BOLLETTINO / *BULLETIN*

MODELLI - *MODELS:* **MODELLI** - *MODELS:* **Elettroseghe** - *Electric saws*
115E ***(1400W)*** **117E** ***(1600W)*** **119E** ***(1800W)***

OGGETTO - *SUBJECT:* **Nuova corona dentata e vite senza fine** - *New drive gear & worm gear.* *

PREMODIFICA - *OLD ASSY*

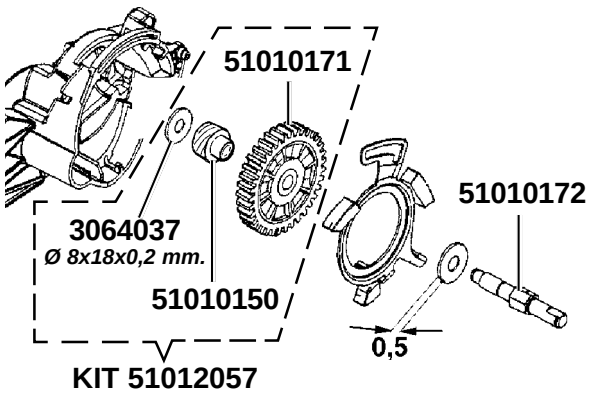
DESCRIZIONE - *DESCRIPTIONS:* **Miglioramento prodotto: introdotto un nuovo sistema autolubrificante che elimina la necessità di lubrificare periodicamente e manualmente la corona dentata tramite introduzione di grasso attraverso l'albero condotto** - *Product improvement: introduction of a new self-lubricating system to avoid the periodical and manual greasing of the gear through the drive shaft.*

INTERCAMBIABILITÀ - *INTERCHANGEABILITY:* **Il Kit 51012057 è stato creato per le macchine premodifica. Il nuovo albero cod. 51010172 non può essere montato singolarmente sulle macchine premodifica.** - *The kit, P/N 51012057, has been created for the pre-modification units. The new shaft, P/N 51010172, can not be fitted to the preceding models.*

DISPONIBILITÀ RICAMBI - *PARTS AVAILABILITY:* **Continuano ad essere disponibili tutti i particolari premodifica ad accezione della corona 51010001B / 51010148 che verrà fornita ad esaurimento e sostituita dal kit 51012057** - *Parts will remain available except for the drive gears P/N 51010001B / 51010148 until the end of stock. Then the gears will be replaced by the kit.*

NOTE - *NOTES:* **Utilizzare loctite 638 per il montaggio della vite senza fine sulla ruota dentata** - *When fitting the worm gear use a blocking compound (type loctite 638) gear wheel.*
